## 4. 恒久対策方針

### 4.1 損傷原因のまとめと復旧に向けた提言

図 4-1 熊本県の方針による支承拘束条件

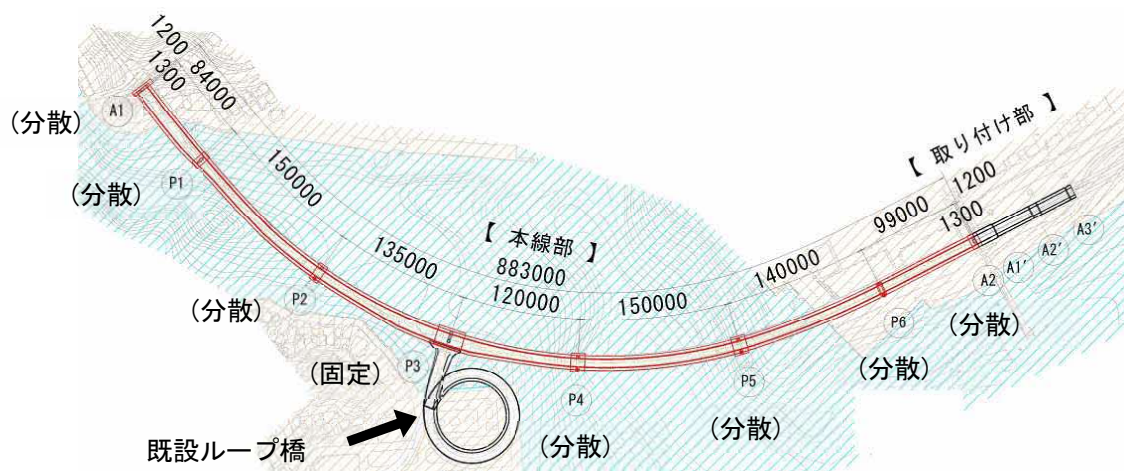
- ① 既設部材が健全な状態であることを解析の前提としているのであれば、適切に点検を行い、損傷部は適切な対策を実施すること。
- ② 既設ジャッキ受台を利用した応急対策が可能であったこと、支承の損傷が生じたことで桁の転倒、落下が懸念されたことを踏まえ、フェールセーフ機能の確保について検討すること。

温度変化に対して水平方向に拘束しない支承として、地震時水平力分散ゴム支承に交換する。ただし、P3 橋脚のみ、既設ループ橋との接続を踏まえ、全水平方向固定ゴム支承（現況と同じ拘束条件）とする。検討は橋脚補強を含めて実施し、本対策を実施することで、橋の耐荷性能 1 となる。

図 4-2 支承取付構造（現況）

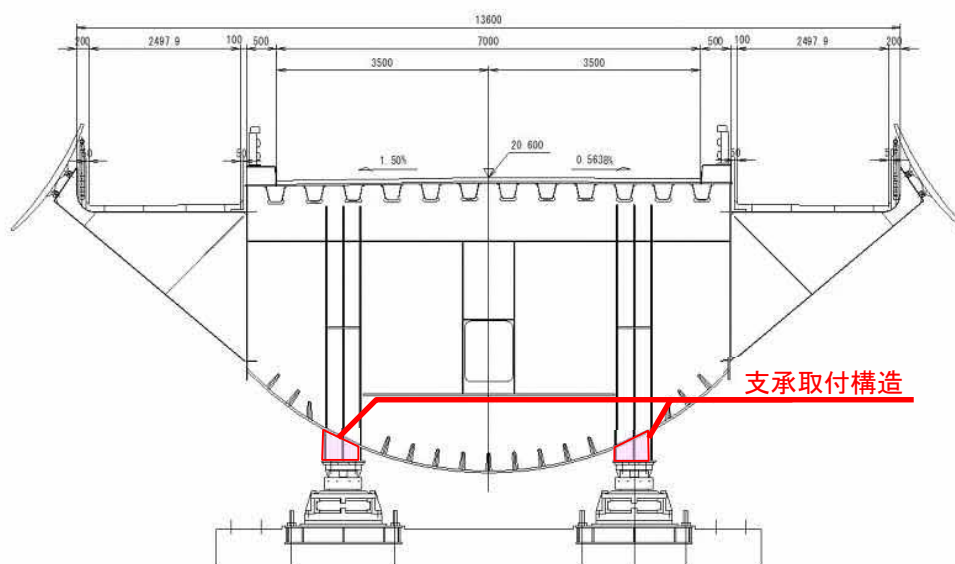
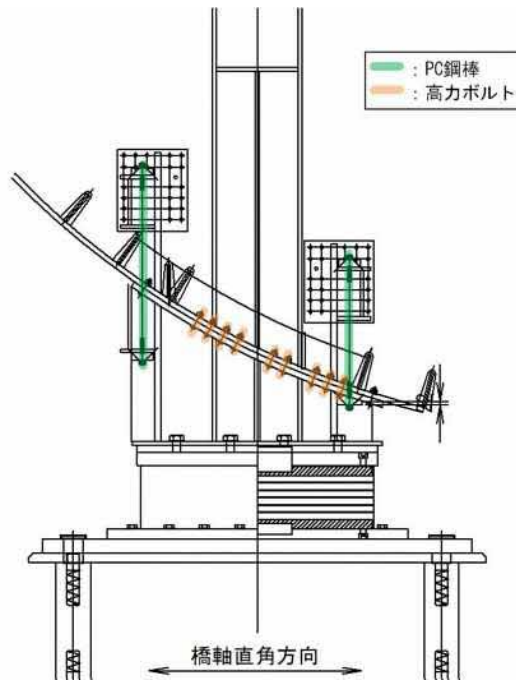
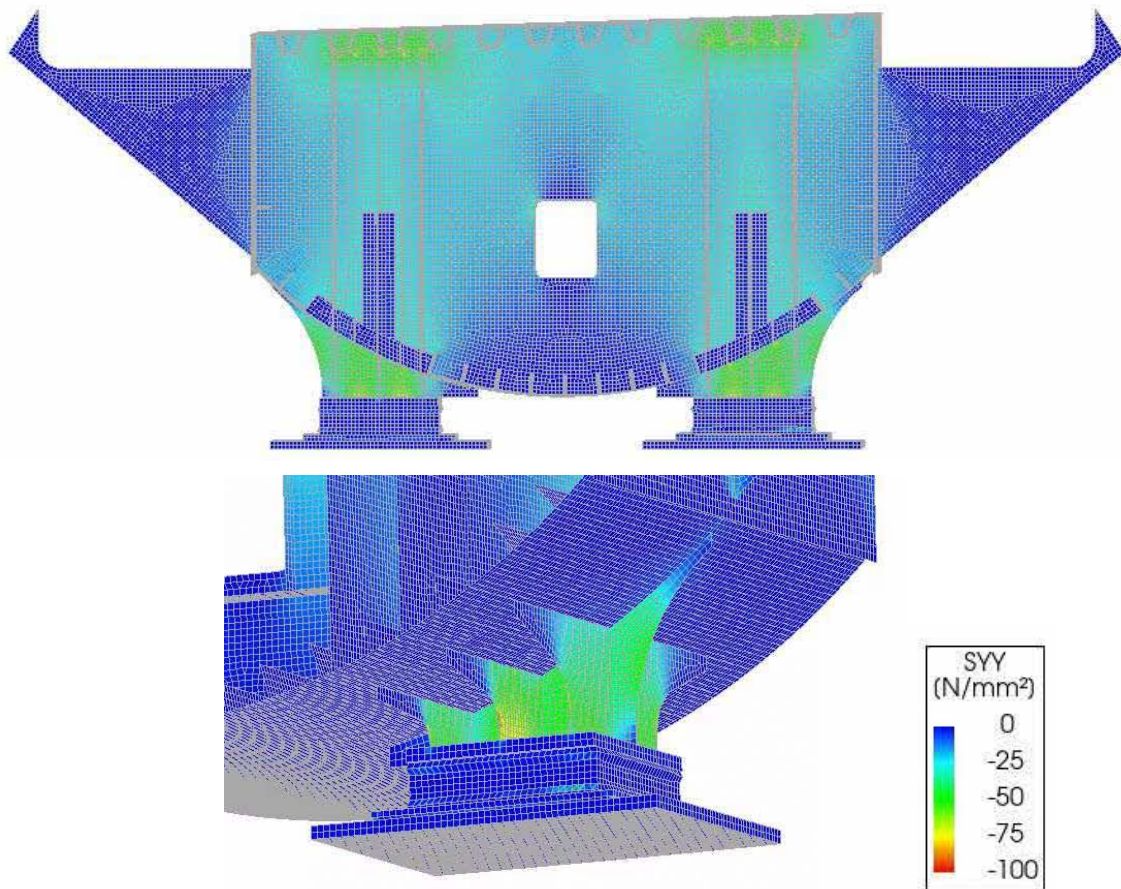
本橋には、現況支承と箱桁下フランジの間に支承取付構造が設置されており、交換する支承はレベル2地震動に対応するため、支承取付構造に対しても橋軸方向および直角方向の作用への対策が必要となる。委員会では支承取付構造について以下の提言を行った。

- ① 支承交換に伴う支承取付構造と上部構造への接合方法は、ボルト接合および溶接接合が考えられる。
- ② ボルト接合では、要求される性能を満足できるか確認すること。
- ③ 支承取付構造に与える変動作用および偶発作用の影響は、数値解析を用いて確認すること。
- ④ 溶接接合では、疲労に関して可能な限り懸念を低減できるように、桁と取り付け構造が接触する面積を広げ、溶接線に沿った応力をできるだけ低減させること。
